Rolă întinzătoare optimizată 531 0564 30

Nr piesă LuK AS: 531 0564 30

INA 0009

Fig. 1: 531 0564 30 (vedere frontală)

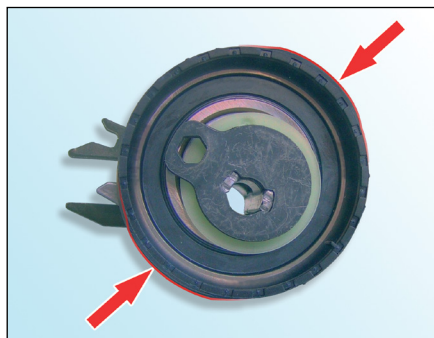
Rola întinzătoare **531 0564 30** (rolă sinus) este optimizată pentru reducerea zgomotului și a fost special dezvoltată pentru aplicațiile menționate anterior.

Săgețile roșii (**fig. 1** și **fig. 2**) indică aceste caracteristici.

Fig. 2: 531 0564 30 (vedere laterală)

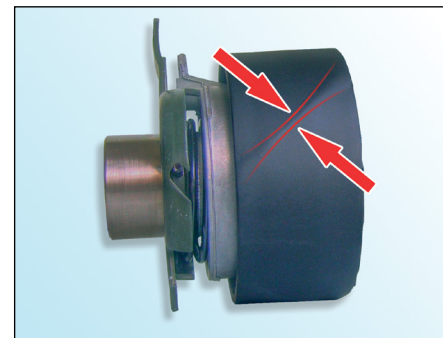
Suprafața de contact a rolei întinzătoare este prevăzută cu elevații dispuse în diagonală (**fig. 2**).

Suprafața de contact neregulată **nu** este un defect de fabricație!
